**DIRECTION DE L’ÉVALUATION ENVIRONNEMENTALE
DES PROJETS HYDRIQUES ET INDUSTRIELS**

**Rapport d’analyse environnementale
pour la restauration du réservoir Beudet, sur le territoire de la
ville de Victoriaville
par la Ville de Victoriaville**

Dossier 3211-02-217

Le 7 janvier 2021

FIGURE 2 : COMPOSANTES DU PROJET (SOURCE : VILLE DE VICTORVILLE, 2020C)

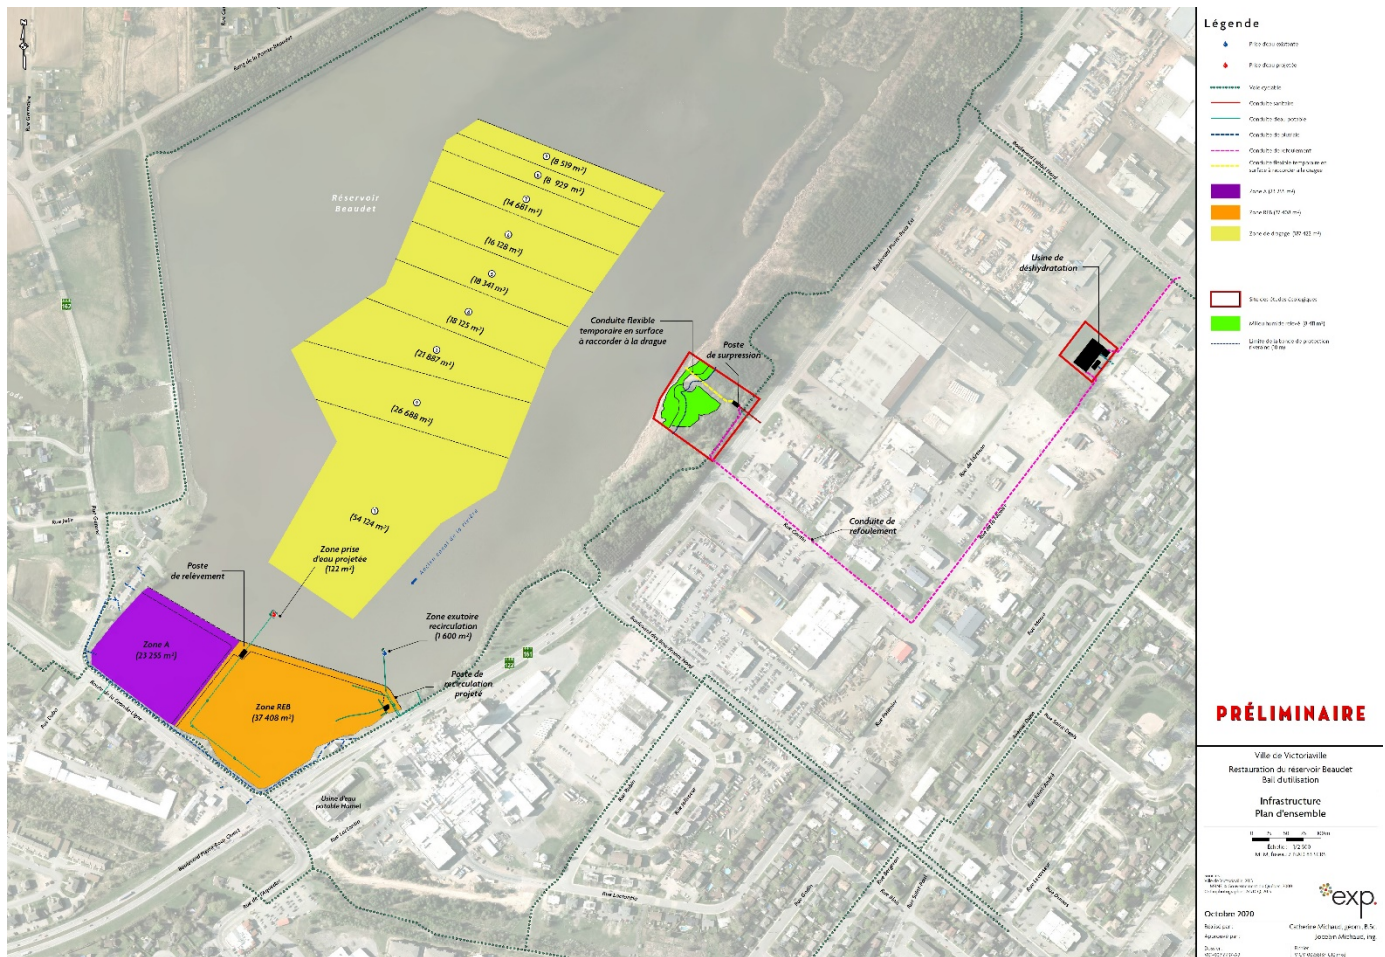
Préalablement aux travaux de dragage, des digues de retenue de pierres et terre battue seront mises en place de façon permanente pour la création d'une REB de forme carrée couvrant 3,7 ha de la portion sud du réservoir Beaudet (figure 2). Une fois en place, les digues seront étanches avec une crête large de 6 m permettant d'y aménager une piste multifonctionnelle et d'assurer un accès facile aux installations pour l'entretien. La REB inclura une nouvelle prise d'eau d'une longueur totale de 412 m. Cette dernière s'ajoute à la prise d'eau déjà présente dans le réservoir Beaudet. De cette façon, elle sera indépendante et non exposée lors d'éventuels déversements accidentels. Elle aura une capacité de 50 000 m³/jour et sera munie d'un poste de relèvement qui permettra d'y conserver un niveau d'eau plus élevé que dans le reste du réservoir, lui conférant un volume maximal de 190 000 m³. Ce volume serait suffisant pour que la municipalité puisse s'approvisionner dans la REB sans apport du reste du réservoir pour une période de quatre jours

L’importance de cet enjeu trouve sa source dans l’ampleur des superficies impactées, tant par les activités de dragage que par celles d’excavation et de remblaiement. Plusieurs milieux en seront affectés directement ou indirectement, tels que la végétation aquatique et riveraine, les milieux humides ainsi que certains types d’habitats fauniques (figure 2).

La réalisation des travaux d'excavation dans la REB, de restauration du réservoir et de construction de digues entraîneront un empiètement permanent de 6 ha et la perturbation temporaire d'une superficie de 18 ha de milieux hydriques, occasionnant une dégradation de l'habitat pour les espèces de poisson qui utilisent ce type de milieu pour leur alimentation, leur reproduction ou l'alevinage. Ces travaux occasionneront de manière générale une augmentation du bruit aquatique, de la turbidité, une modification de la morphologie ainsi que du profil bathymétrique du réservoir. Le fond du réservoir sera perturbé temporairement par le déversement de pierres pour l'aménagement des digues, ce qui entraînera le relargage de sédiments ou de particules fines issues des matériaux d'endiguement et des sédiments de fond. Plus spécifiquement lors de la phase de construction, les bruits occasionnés par l'ensemble des travaux perturberont temporairement l'avifaune présente sur le réservoir. En phase d'exploitation la source d'impact est également reliée au dérangement par le bruit généré cette fois par les travaux de dragage et la présence de la conduite de pompage des sédiments vers la zone de l'usine de déshydratation. Les milieux humides touchés sont quant à eux surtout associés à la présence du poste de surpression (S1) pour acheminer les sédiments dragués vers l'usine de déshydratation (U1) (figure 4). Aussi, malgré une diminution de 32 % de la longueur de la rive impactée, la végétation riveraine et aquatique seront supprimées dans certains secteurs, ce qui entraînera une perte nette de 800 m de végétation riveraine et de 7,9 ha de macrophytes de densité forte et moyenne. La mise en place du nouveau site retenu pour l'établissement du site d'assèchement des sédiments va nécessiter du déboisement sur 0,7 ha d'érablière enclavée en milieu industriel et 0,005 ha pour la construction de la station de pompage.

Considérant la réduction de certaines superficies d'empiètement, le potentiel d'amélioration de la qualité de l'eau du réservoir et la qualité du projet préliminaire de compensation pour l'habitat du poisson, le projet proposé est acceptable en regard de la conservation des milieux humides et hydriques.

FIGURE 3 : ÉPAISSEUR DES SÉDIMENTS CUMULÉS DANS LE RÉSERVOIR BEAUDET DEPUIS 1977
(SOURCE : VILLE DE VICTORIAVILLE, 2019B, ANNEXE M)

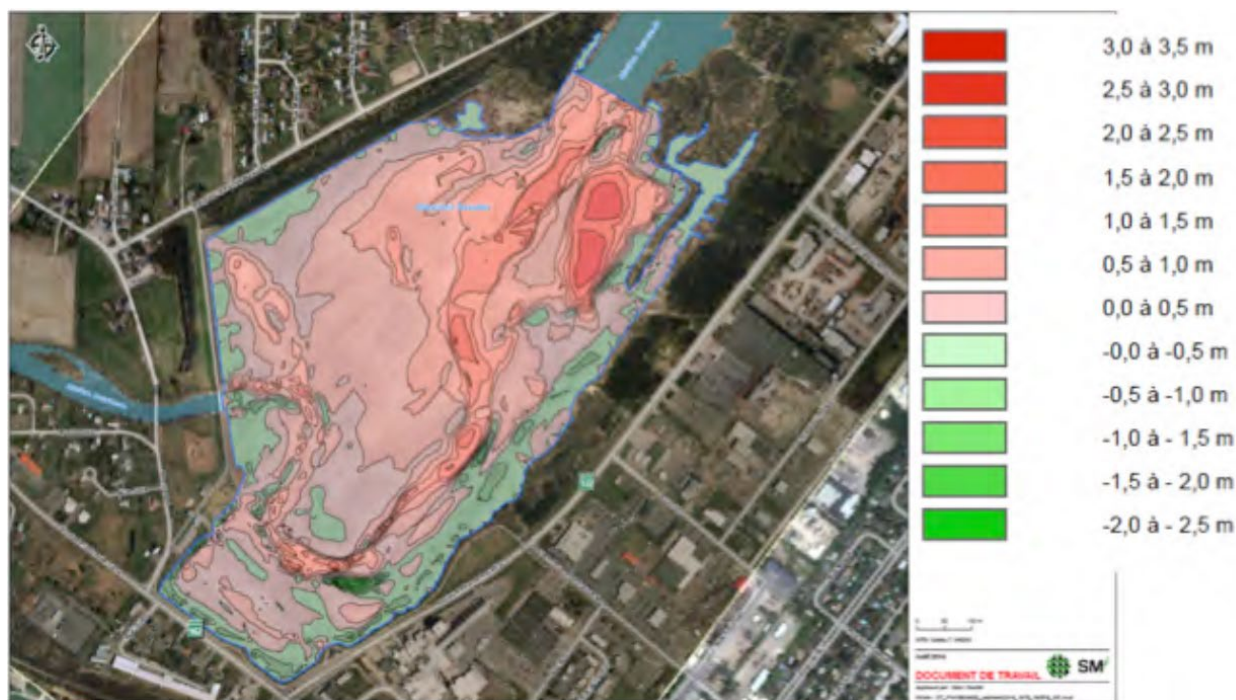
Une diminution du volume du réservoir Beaudet est observée depuis plusieurs années. Les différentes études fournies par l'initiateur permettent d'estimer qu'en 2018, le taux d'ensablement moyen du réservoir depuis 1979 a été estimé à environ 16 000 m³/an, ou environ 1 % de son volume par année, passant d'un peu plus de 1,5 M m³ à un peu moins de 1M m³. La figure suivante illustre les différentes zones d'accumulation de sédiments à l'intérieur du réservoir Beaudet. Le dragage prévu vise donc à restituer un volume acceptable pour les usages de la Ville.

À la lumière de ces constatations, l'équipe d'analyse juge que la raison d'être du projet de restauration du réservoir Beaudet proposé par la Ville de Victoriaville est justifiée.

FIGURE 4 : LOCALISATIONS DES SITES ENVISAGÉES DE LA ZONE C (SOURCE : VILLE DE VICTORIAVILLE, 2020C).

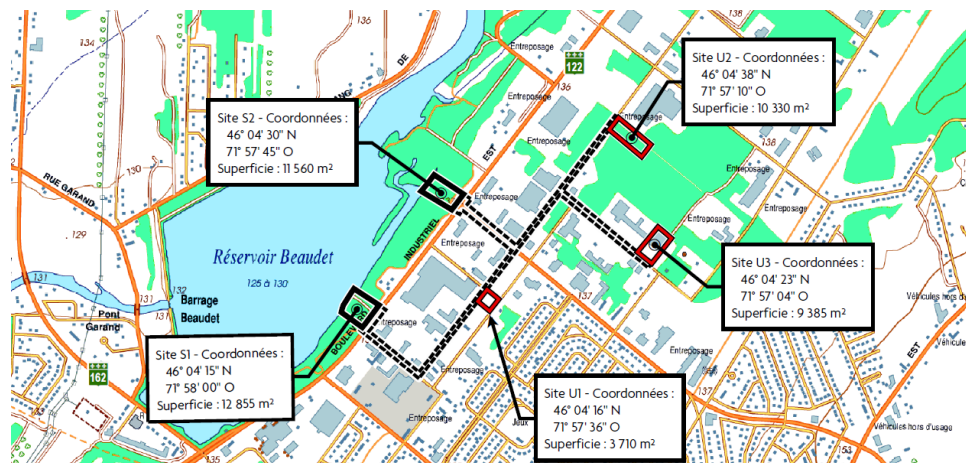
Concernant spécifiquement la zone C, l’empiètement dans les secteurs agricole ou industriel lié aux différentes options envisagées pouvait atteindre jusqu’à 37,7 ha. Celle retenue est celle avec un empiètement de 0,7 ha de terrain industriel, sans emprise dans un milieu humide (figure 2).

Cette démarche itérative a rendu possibles certaines modifications telles que la disparition de la zone B, menant à une réduction d’empiètement dans le réservoir Beaudet de l’ordre de 4,7 ha et le choix d’un emplacement de moindre impact pour l’usine de déshydratation des sédiments

Sur le choix de la variante retenue, l’équipe d’analyse la juge acceptable notamment au regard de l’approche « éviter, minimiser, compenser » préconisée par la LQE et de la politique de protection des rives, du littoral et des plaines inondables.

FIGURE 5 : DÉTERMINATION DES DIFFÉRENTS SEGMENTS DE LA RIVIÈRE BULSTRODE ET DE SON BASSIN VERSANT (SOURCE : VILLE DE VICTORIAVILLE 2019B, ANNEXE K)

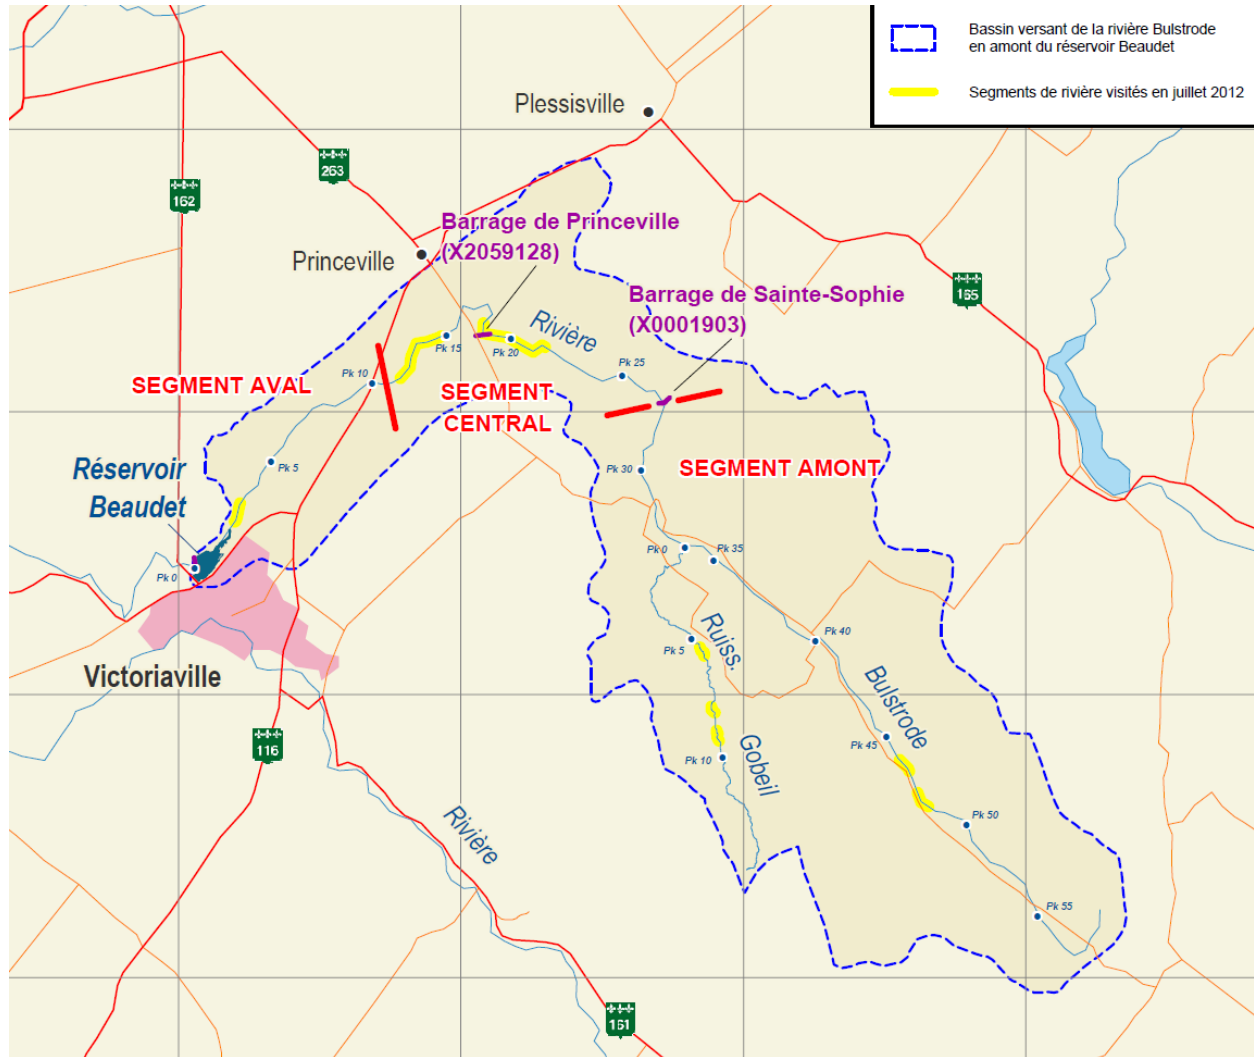
Le premier secteur se situe entre les points kilométriques (PK) 9 et 13 et le deuxième entre ceux 14 à 21 (figure 5). Au droit de la plupart des rives concaves, les reculs des talus riverains ont pu atteindre jusqu'à 70 m (correspondant à un taux de recul de 1 à 1,5 m/an). Les reculs les plus significatifs ont été observés en rive droite, près du PK 14 et 19, et en rive gauche face aux PK 13, 20 et 21. Sur les rives convexes, dans les secteurs propices à la sédimentation, les basses terrasses et les bancs d'alluvions ont pu être déplacés jusqu'à 80 m vers l'aval et les modifications les plus probantes ont été observées en rive droite vers les PK 12, 14, 20 et 21. Une étude de traçage a permis quant à elle de raffiner, tant sur la nature que sur les horizons des sols, l'origine des sédiments érodés dans les segments aval et central de la rivière. En effet, dans la portion en aval, c'est l'horizon inférieur des berges qui semble contribuer avec un peu plus de 80 % des sédiments en suspension tandis que pour la portion centrale du bassin versant, ce sont les sols de nature agricole qui contribueraient majoritairement avec près de 50 % (le bas et le haut des berges contribuent de manière similaire aux sédiments en suspension). Ces résultats supportent ainsi l'hypothèse que les segments aval et central sont les plus enclins à être érodés et que les sédiments provenant de la partie en amont sont peu ou pas transportés jusqu'au réservoir Beaudet. Aussi, l'apport moindre du haut des berges indique également que l'érosion surviendrait en régime

L'impact des actions réalisées jusqu'ici n'a pas été quantifié par l'initiateur. Il est donc difficile d'établir l'ampleur de la réduction de l'apport sédimentaire dans le réservoir. Au-delà de ces mesures, deux autres études ont été effectuées en vue d'identifier différentes stratégies d'intervention pérennes à l'échelle du bassin versant permettant de limiter la nécessité de recourir à des méthodes d'interventions qui requièrent d'être reproduites au fil du temps afin d'être efficaces. Certaines sont plus générales², et d'autres concernent des mesures comme la réduction des débits de crue, la captation des sédiments ou la modification du mode de gestion du réservoir Beaudet. Afin que la réduction des débits de crue ou la captation des sédiments soient efficaces, il faudrait retenir d'importants volumes d'eau (plusieurs fois celui du réservoir Beaudet) et cela impliquerait une quantité d'eau telle que cela générerait un ensemble d'impacts environnementaux sur la totalité de la rivière Bulstrode. Pour ce qui est de la modification du mode de gestion du réservoir Beaudet, l'étude conclut que ce type d'alternative a montré un potentiel intéressant, à condition que des travaux préalables soient effectués pour excaver les sédiments accumulés dans la partie amont du réservoir. Pour en valider la faisabilité, certains éléments devront être validés, entre autres les risques encourus au niveau de l'alimentation volumétrique en eau lors des épisodes d'éclusage, ceux d'ensablement de la prise d'eau ou la faisabilité du maintien des niveaux d'eau requis en lien avec les infrastructures actuelles du barrage Beaudet.

Au regard des constats sur la dynamique sédimentaire à l'échelle du bassin versant de la rivière Bulstrode et de la possibilité d'évaluer le rétablissement du transit sédimentaire lors de l'analyse des demandes d'autorisation ministérielles d'éventuels dragages supplémentaires, l'équipe d'analyse considère que cet enjeu a été traité de façon acceptable par l'initiateur.
